モータ回転停止検出器 OMD-3(取付プレート) 仕様変更のご案内

さて、現在ご好評いただいております モータ回転停止検出器『 OMD-3 』ですが使用部品の取付プレートが廃番となり安定供給の為、仕様変更をさせていただきます。

モータ回転停止検出器 OMD-3(取付プレート) 仕様変更のご案内

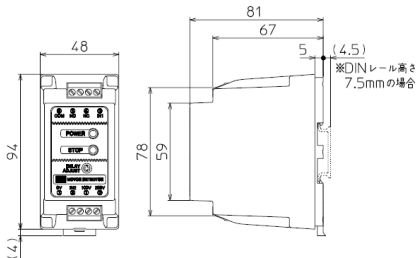
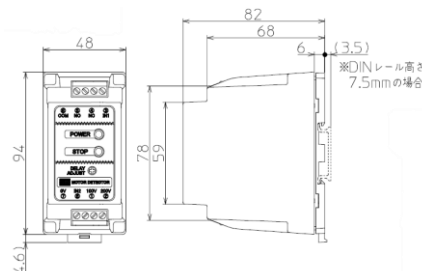
さて、現在ご好評いただいております モータ回転停止検出器『 OMD-3 』ですが使用部品の取付プレートが廃番となり安定供給の為、仕様変更をさせていただきます。

項 目		現行品	変更品
		W48 x D94(4) x H81	W48 x D94(4.6) x H82
外形寸法 外 観			
材質	本 体	PPE/SB(グラスファイバー入り)黒	PC/ABS オフホワイト / シボ
	レバー	ナイロン 66・乳白
